泊発電所 3 号炉 審査資料	
資料番号	SADB1H-9 r.0.0
提出年月日	令和5年6月30日

泊発電所 3 号炉

設置許可基準規則等への適合状況について
(重大事故等対処設備)
補足説明資料
比較表

1次冷却材設備

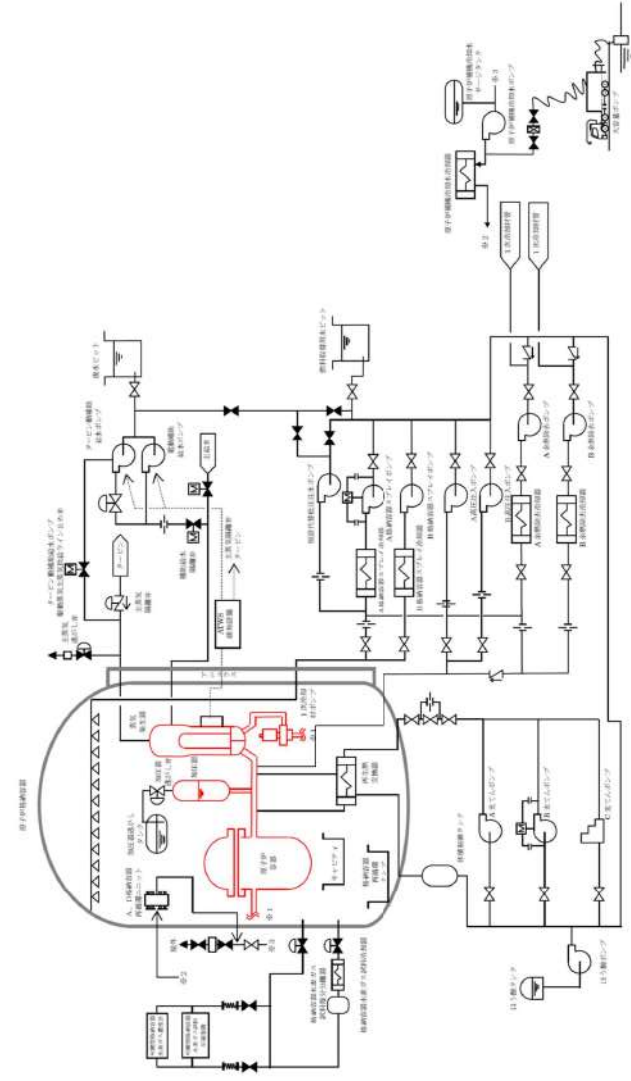
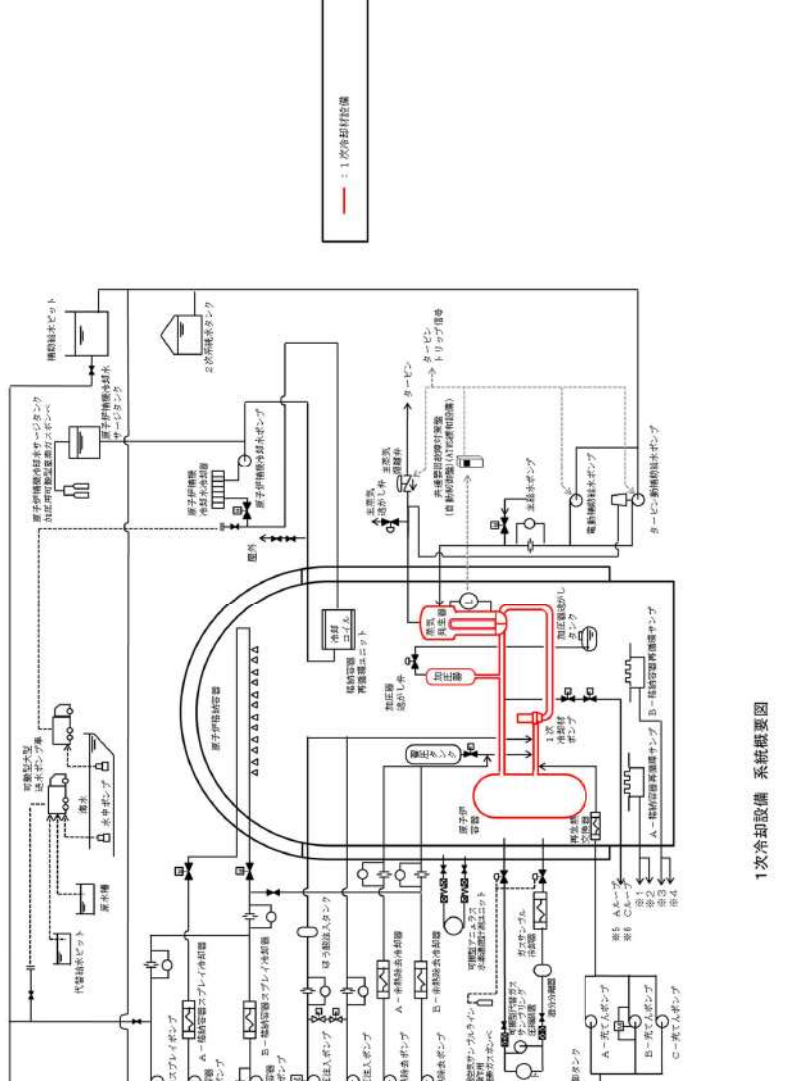
大飯発電所3 / 4号炉	泊発電所3号炉	相違理由
<p style="text-align: center;">Y ROW NO.</p> <div style="border: 2px solid black; height: 700px; width: 90%; margin: 0 auto;"></div> <p style="text-align: right;">他1-4-5</p> <p style="text-align: center;">枠囲みの範囲は機密に係る事項のため、公開できません。</p>	<div style="border: 2px solid black; height: 700px; width: 90%; margin: 0 auto;"></div> <p style="text-align: center;">枠囲みの内容は機密情報に属しますので公開できません。</p>	<p>エビデンスの相違</p> <ul style="list-style-type: none"> ・ 蒸気発生器伝熱管の非破壊検査が可能なことについて、泊はB-蒸気発生器、大飯はA-蒸気発生器について、検査要領書内の図面を示している。 ・ 蒸気発生器は同型式のをループごとに設置しており、全基分を示さず、代表器で示していることは同じである。

大飯発電所3/4号炉	泊発電所3号炉	相違理由
<p style="text-align: center;">改 1</p> <p style="text-align: center;">関西電力株式会社 大飯発電所 第3号機 第16保全サイクル 定期事業者検査要領書</p> <p>施設名：原子炉冷却系統施設（蒸気タービンを除く。） 核燃料物質の取扱施設及び貯蔵施設 原子炉格納施設 検査名：1次系熱交換器検査(1/2) [原子炉編] 要領書番号：O3-16-326</p>		<p>エビデンスの相違</p> <ul style="list-style-type: none"> ・蒸気発生器伝熱管の開放検査が可能なことについて、大飯は定期事業者検査検査要領書内の図面を示している。 ・泊は、当該検査の実績がないため、2ページ先にて、大飯と同様に蒸気発生器構造図にて開放が可能であることを示している。 ・いずれも、開放検査が可能であることを示していることは同じである。
